改善箇所説明図 ①

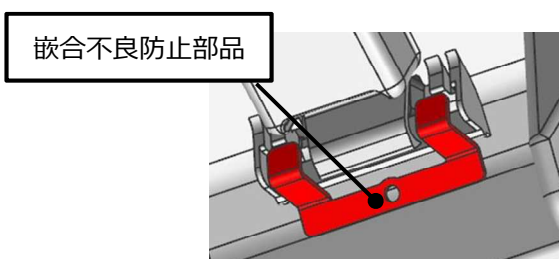
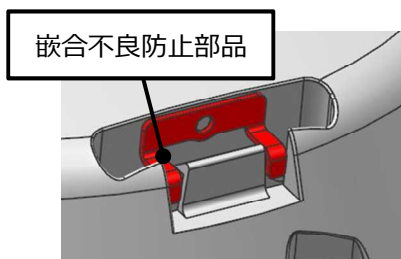
基準不適合発生箇所

年少者用補助乗車装置（チャイルドシート）において、製造管理が不適切なため、腰及び股ベルトの取付け部が嵌合不良となっているものがある。そのため、衝突時にベルトが外れて、乗員を確実に拘束できないおそれがある。

改善の内容

全装置点検し、嵌合不良防止装置を取り付ける。

注： は修理作業を行う部品を示す
識別：改善実施済装置の識別方法は、製品本体へのステッカー貼付け。
